## 自動車車庫(機械式立体駐車場)の屋根における国土交通大臣認定仕様不適合に関するお知らせ

この度、弊社が供給した自動車車庫(機械式駐車場)の屋根(耐火構造)の仕様が、国土交通大臣認定に適合しない仕様となっている物件が144物件(※別紙参照)あることを、国土交通省へ報告いたしました。

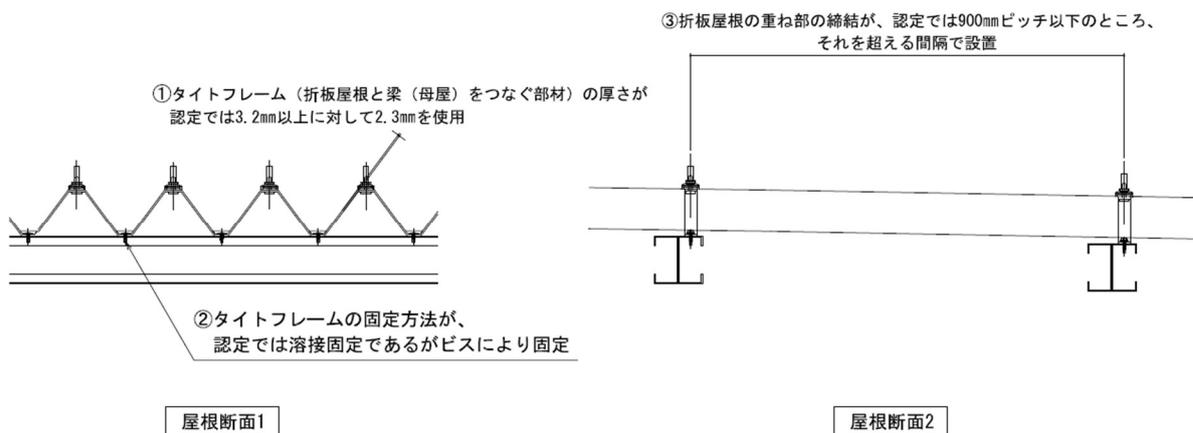
自動車車庫(機械式立体駐車場)の屋根において、以下の項目が不適合となっております。

- ①タイトフレーム(折板屋根と梁(母屋)をつなぐ部材)の厚さが認定では3.2mm以上に対して2.3mmを使用
- ②タイトフレームの固定方法が、認定では溶接固定であるがビスにより固定
- ③折板屋根の重ね部の締結が、認定では900mmピッチ以下のところ、それを超える間隔で設置

今後の対応につきまして、国土交通省、特定行政庁等のご指導の下、必要な是正処置を進めてまいります。
